BANCO CENTRAL DEL PARAGUAY
UNIDAD OPERATIVA DE CONTRATACIÓN

LPN – Nº 33/2013 –ADENDA N° 02

En atención a lo establecido en el punto 8.1 de la Sección I – Datos de la Licitación, del pliego de bases y condiciones para la **"LICITACIÓN PUBLICA NACIONAL N° 33/2013 PARA LA CONTRATACIÓN DEL SERVICIO DE MANTENIMIENTO DE OBRAS CIVILES PARA EL BANCO CENTRAL DEL PARAGUAY – ID 256.415"**, aprobada por Resolución N° 16 Acta N° 56, de fecha 08 de agosto de 2013 del Directorio del Banco Central del Paraguay, cumplimos en informar las siguientes modificaciones al pliego de bases y condiciones:

Imagen ilustrativa y referencial.

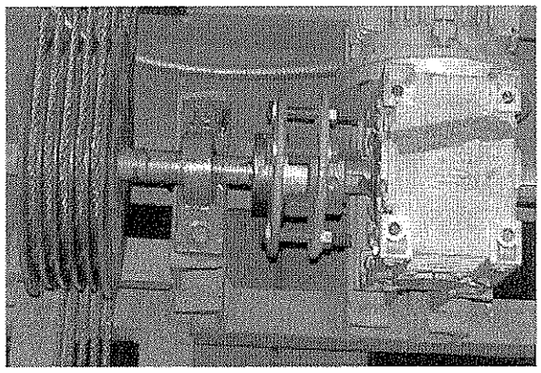
Acople reforzado: Se considerará el cambio de todos los capuchones de goma y se deberá proveer y montar un dispositivo de seguridad para cada acople de motor-reductor y polea de tal forma a garantizar el acoplamiento entre

los ejes del motor y el reductor aun en caso de falla en uno de ellos. Podrá ser similar al existente conforme se indica en el diseño adjunto, respetando el juego necesario para mantener la elasticidad de la unión. Cantidad de dispositivos a proveer: 20 unidades.
